Niepowodzenie Mycia wstępnego po przeprowadzeniu Przygotowania w Trybie Szybkiego startu w cobas[®] e 801 i e 402

Nazwa wyrobu	Jednostka analityczna cobas pure e 402 Jednostka analityczna cobas e 801 Podajnik próbek cobas pure Podajnik próbek cobas pro cobas pro SSU Jednostka główna cobas 8000	
GMMI / Nr części	09031553001	Jednostka analityczna cobas pure e 402
Identyfikator wyrobu	08454345001	Jednostka analityczna cobas e 801
	07682913001	Moduł cobas e 801
	09031537001	Podajnik próbek cobas pure
	08464502001	Podajnik próbek cobas pro
	09205632001	cobas pro SSU
	05641446001	Jednostka główna cobas 8000
Identyfikator produkcji (Nr serii/Nr seryjny)	n/d	
Wersja oprogramowania	Oprogramowanie systemu cobas pure w. 01-01 i 01-02	(09458115001)
	Oprogramowanie INSTALL cobas pro w 01-01 do 02-02	(09400915001)
	CD instalacyjne c8000 w 06-01 do 06-08	(09188584001)
Rodzaj czynności	Czynności naprawcze (FSCA)

Załącznik 1 do FSN-RDS-CoreLab-2022-004 Wersja 1

1.2 Zintegrowane rozwiązania cobas® pro (cobas e 801)

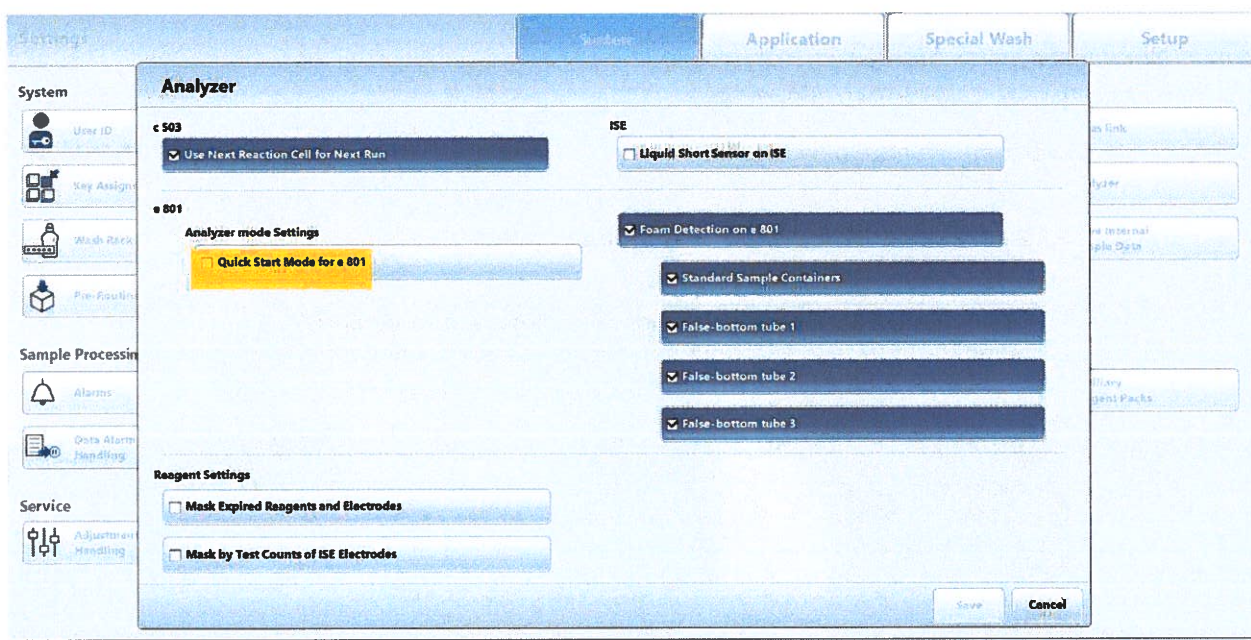
Należy albo dezaktywować *Tryb szybkiego startu* (czynność 1 poniżej) lub w określonych warunkach przeprowadzić dodatkową konserwację (czynność 2 poniżej).

1. Dezaktywuj *Tryb szybkiego startu*.

Zaloguj się do systemu na poziomie dostępu Administratora.
Przejdź do: *Menu - Ustawienia - System - Analizator - e801 - Ustawienia trybu analizatora* i dezaktywuj "*Tryb szybkiego startu*".

2.1 Analizatory cobas® 8000 modular (cobas e 801)

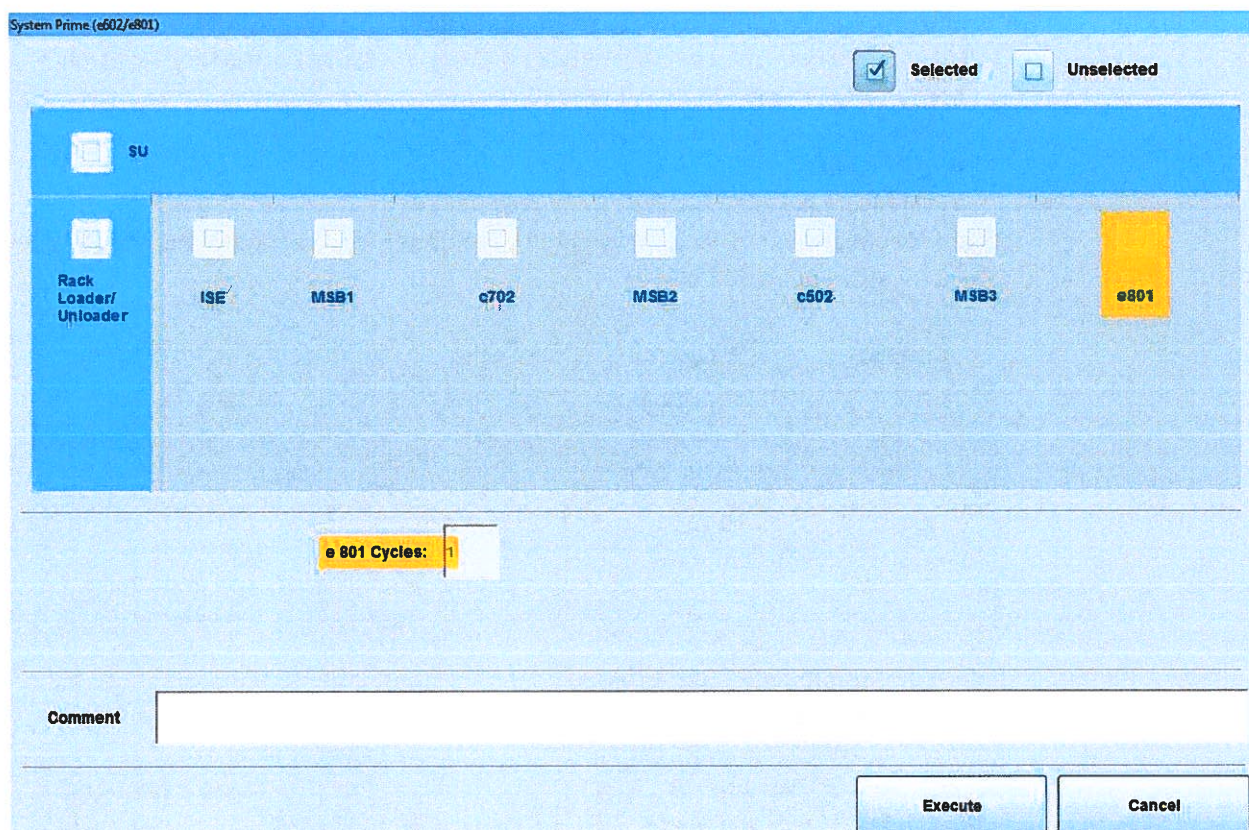
Jeśli przeprowadzona została jedna z poniższych czynności konserwacyjnych,

- [29] Płukanie sippera mycia wstępnego
- [26] Czyszczenie toru przepływu (opcje: PreWash i Wszystkie)
- [31] Finalizacja
- [17] Mycie systemu (jeśli wybrany został e 801)

przed rozpoczęciem oznaczeń wymagany jest **jeden** cykl czynności konserwacyjnej [37]

Płukanie systemu (e 602/e 801).
